**Objet** : Dossier de demande d'autorisation environnementale – projet Haliotis 2 – Votre demande de compléments

RECONSTRUCTION DE LA STATION D'ÉPURATION « HALIOTIS »  
DE NICE

**DEMANDE D'AUTORISATION  
ENVIRONNEMENTALE**

**NC1 – NOTE COMPLÉMENTAIRE N°1 EN  
RÉPONSE À LA DEMANDE DE COMPLÉMENTS  
REÇUE LE 21/09/2023**

**Figure 1 : Localisation des colonnes de jet-grouting prévues**

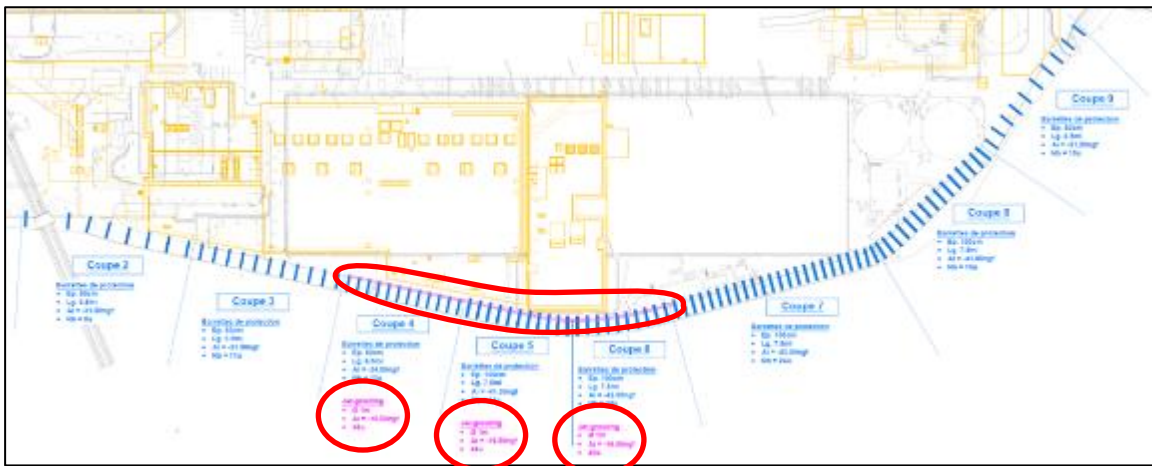
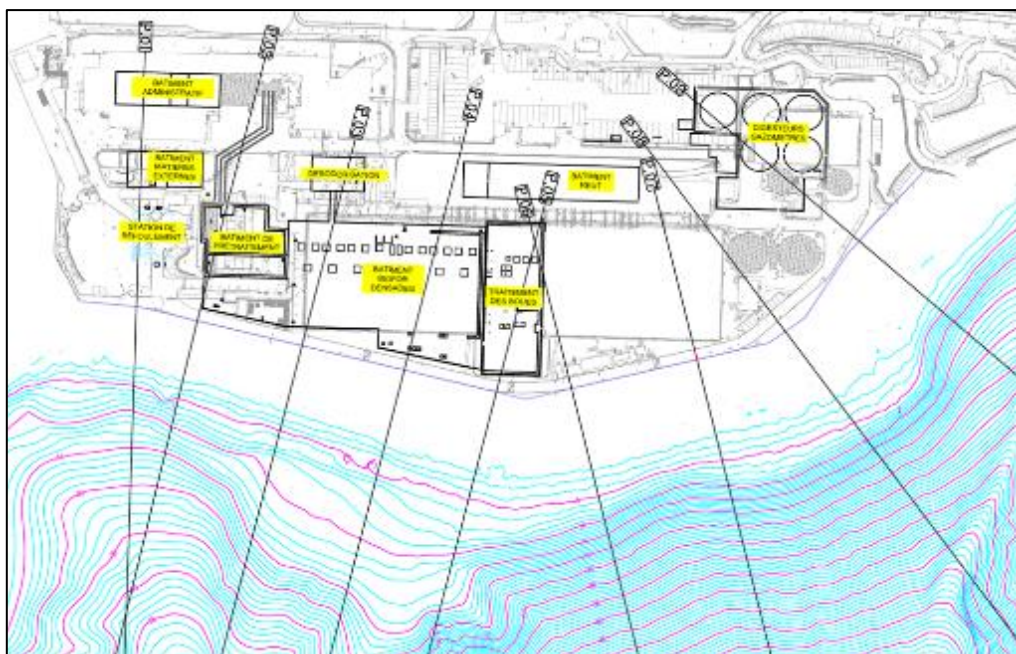
De plus, la zone est concernée par le risque de modification du talus marin en cas de séisme (existence d'un phénomène d'écoulement latéral des terres au droit du projet). Le dossier mentionne la création d'un ouvrage front de mer dimensionné pour pallier le risque de modification du talus et l'écoulement latéral, mais sans plus de précisions. Je vous remercie de bien vouloir détailler davantage les ouvrages prévus.

Les mesures de prévention de modification du talus sont décrites au paragraphe F.2.1.5 de la pièce D2.

Pour les justifications sismiques, et pour maîtriser le risque de « Lateral Spreading », il est estimé une configuration post sismique pour laquelle le talus marin devant la STEP HALIOTIS est modifié. La modification de ce talus correspond à une pente de 7° à la suite du séisme, provoquant un déchaussement du front de mer.

Dans cette configuration, un ouvrage de renforcement est dimensionné pour éviter que la modification du talus se propage au niveau des ouvrages. Différents profils ont été dessinés en prenant en compte la bathymétrie disponible et la configuration après séisme envisagées (cf. figures 1 et 2 ci-après).

Les colonnes de jet-grouting ne sont prévues qu'au droit des coupes correspondant à la configuration où la hauteur de talus déstabilisé peut avoir une incidence sur l'assise des futurs ouvrages.

Figure 9 : État foncier secteur FERBER - Commune de Nice station d'épuration HALIOTIS - situation existante

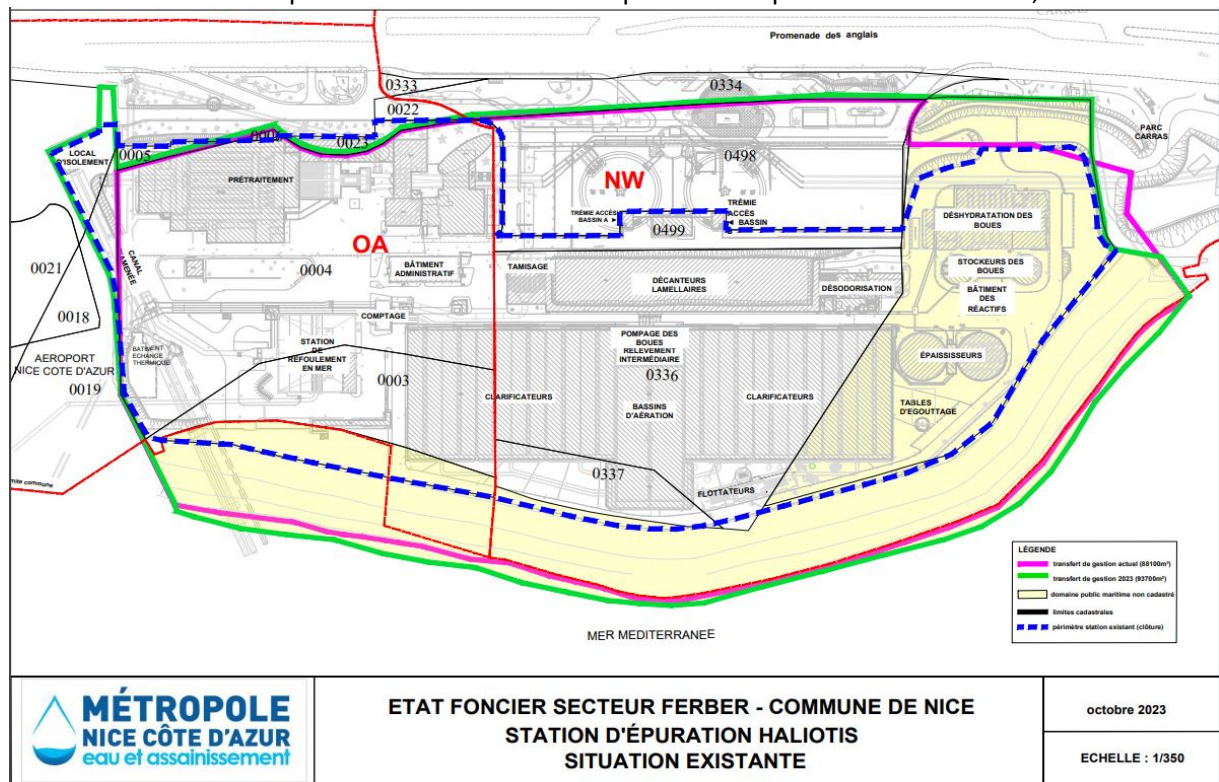
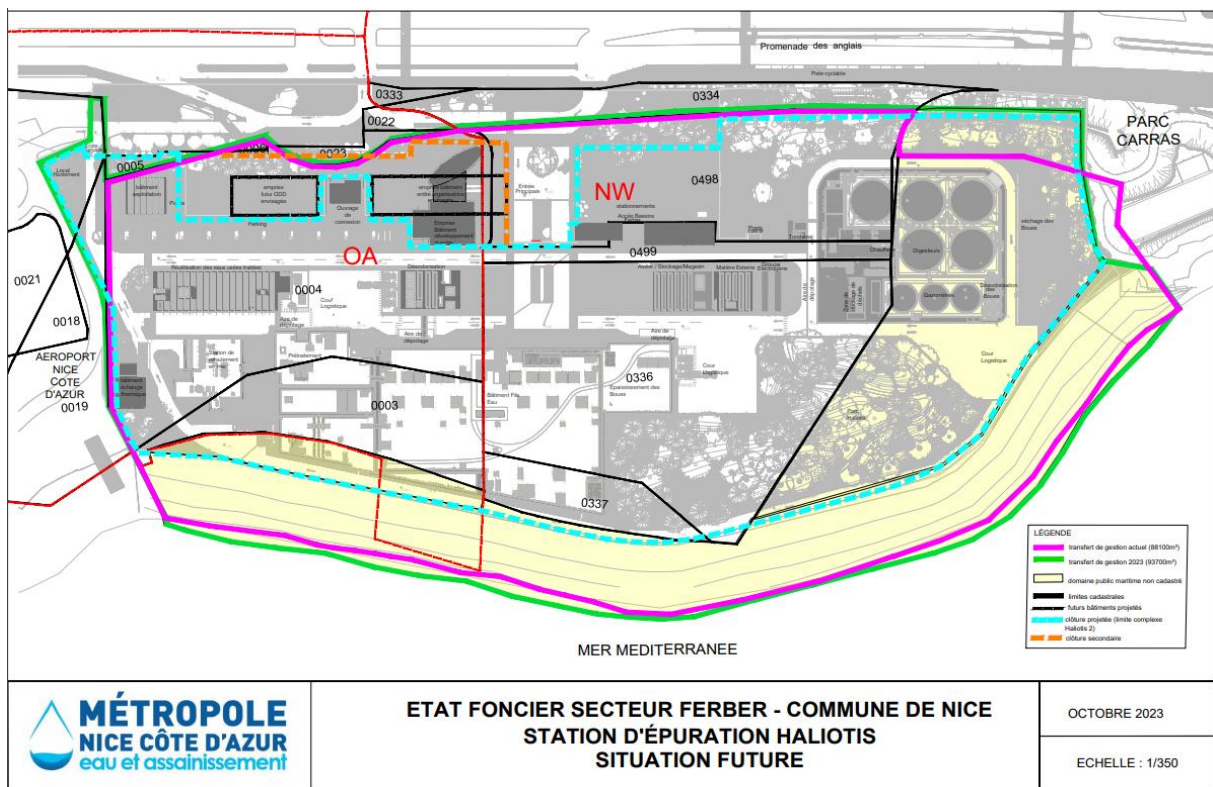
En outre, les enrochements ne figurent pas sur les plans. Or ils sont intégrés au transfert de gestion.

- ✓ État foncier secteur FERBER - Commune de Nice station d'épuration HALIOTIS - situation existante : sur laquelle la clôture actuelle est présente en pointillés bleu foncés ;

- ✓ État foncier secteur FERBER - Commune de Nice station d'épuration HALIOTIS - situation projetée : sur laquelle la clôture projetée est présente en pointillés bleu ciel.
